S 20 – alte Ausführung

Optimierte S 20-2

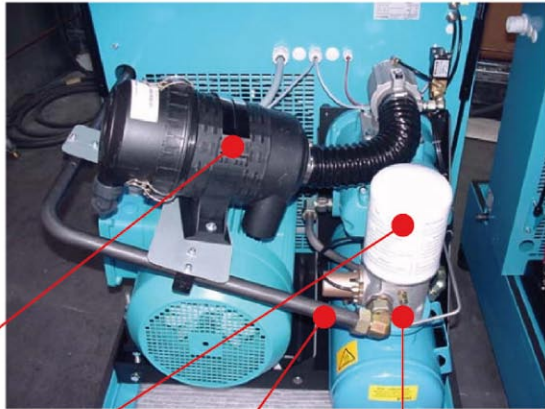
Reduzierung der inneren Druckverluste

- Optimierter Ansaugfilter mit kleinerem Differenzdruck
- Größerer Ölabscheider
- Rohrleitung zum Nachkühler von DN 19 auf DN 24 geändert
